**Avis délibéré de la mission régionale d'autorité environnementale sur le projet d'exploitation d'une carrière d'éboulis et de roches massives, porté par la société SAS CHB, sur la commune de Saint-Gingolph (74)**

**Avis n° 2023-ARA-AP-1502**

**Avis délibéré le 2 mai 2023**

Figures 2 : implantation de la carrière et des quais de chargement et déchargement, source : étude d'impact

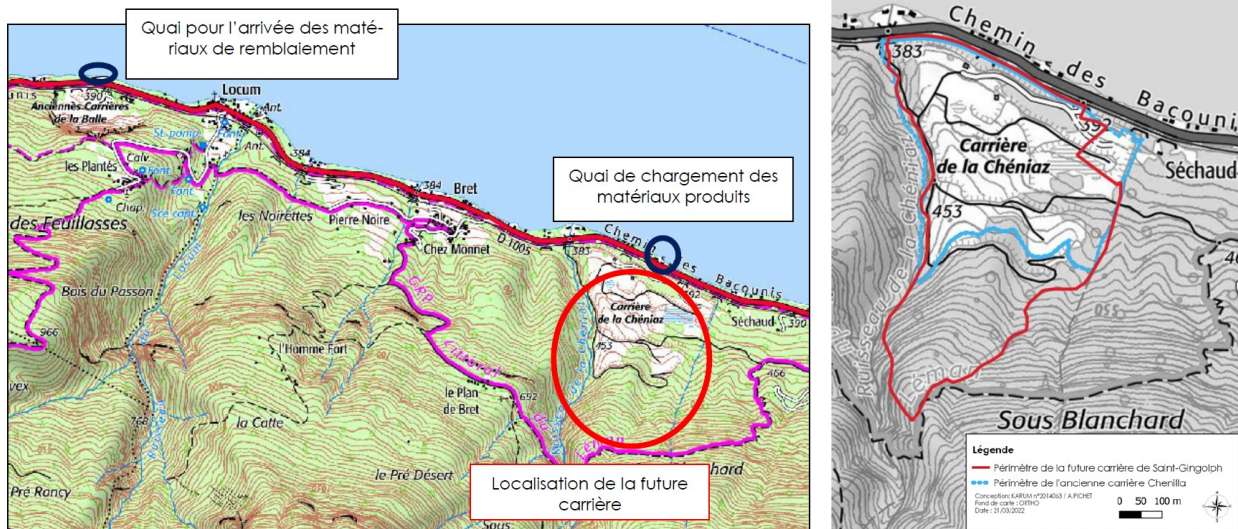
**L'Autorité environnementale recommande de préciser les volumes moyens annuels de matériaux qui seront recyclés dans le cadre du projet.**
